EN LO PRINCIPAL: Interpone Recurso de Reclamación en relación con los artículos 20 y 29 de la Ley 19.300. **OTROSÍ:** Adjunta copia de Cédula de Identidad.

SEÑORA DIRECTORA EJECUTIVA DEL SERVICIO DE EVALUACION AMBIENTAL

El proyecto “LOTEO TERRAZAS de MACHALI” fue ingresado al SEIA el 24 de febrero de 2022. Conforme a lo que indica el titular,

IV.- DETALLE DE LAS OBSERVACIONES FORMULADAS Y SU DEBIDA CONSIDERACIÓN.

Figura 14. Sección transversal 0+km380 de Canal Cachapoal a la altura del predio.

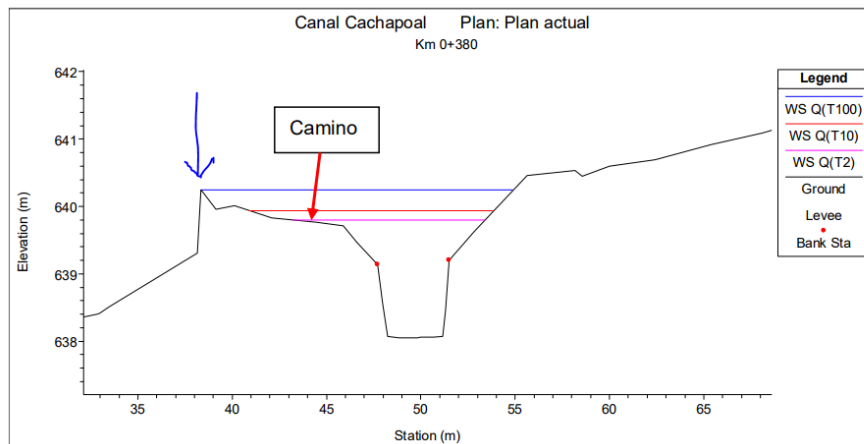
- En cuanto al estudio de inundación (sección 4), este se señala que se hizo con “la topografía disponible”, sin entregar ninguna precisión al respecto.
- El estudio indica que la asociación Canal Cachapoal informa un caudal máximo de porteo de 5,0 m³/s.
- El caudal máximo (Q) ingresado al modelo fue de 9,65 m³/s y 13,63 m³/s, para periodos de retorno de 10 y 100 años, respectivamente.
- En la figura 14 del Anexo 4 se aprecia, claramente, que los niveles que alcanza el agua en su margen izquierdo llegan al punto máximo de contención posible. Este es, precisamente, el sector en que es posible el desborde de las aguas de lluvia hacia el predio objeto de este proyecto. El análisis realizado ocurre para un periodo de retorno modelado de 100 años, aunque cabe destacar que en un periodo de 10 años (más común, típico de fenómeno de el Niño), también se produce un desborde que inunda el camino.

- El caudal que debe portar el Canal Cachapoal, en condición de lluvias intensas duplica su capacidad nominal, para un periodo de retorno de 10 años. De 5 m³/s puede pasar a 9,6 m³/s. Eso, considerando que la asociación de canalistas sea rápida en el cierre del canal en su bocatoma, pues en caso contrario se sumarían ambos caudales, esto es, el que aporte el río Cachapoal más las aguas lluvias. Al considerar un periodo de retorno de 100 años, la condición es aún más desfavorable (mayor probabilidad de desborde).

- La topografía disponible en el área no está descrita en el informe, de modo que se desconoce con qué precisión ha sido desarrollada la modelación.
- Aun así, la figura 14 (presentada por el titular en el Anexo 4, a modo de ejemplo), demuestra que el agua sí es capaz de tocar el límite superior del pretil que permita su contención, en su margen izquierdo.

- Considerando el régimen torrencial con que circulan las aguas en estos casos y el arrastre de material sólido adicional que estas transportan, es razonable pensar que sí existe la posibilidad de que el agua se desborde en este sector y caiga sin control ladera abajo, atendiendo a la modelación presentada.

- Si no se prevé esta situación con las medidas de protección adecuadas, las obras que ejecute el proyecto podrían ocasionar que las aguas lluvias desbordadas se dirijan sin control alguno hacia las casas de Parque Sanfuentes, afectándolas negativamente.

- El canal Cachapoal carece de defensas específicas en este sector, lo que permite descartar la afirmación entregada por el titular sobre que *“el canal Cachapoal posee las defensas apropiadas para evitar desbordes en zonas indeseadas”*.
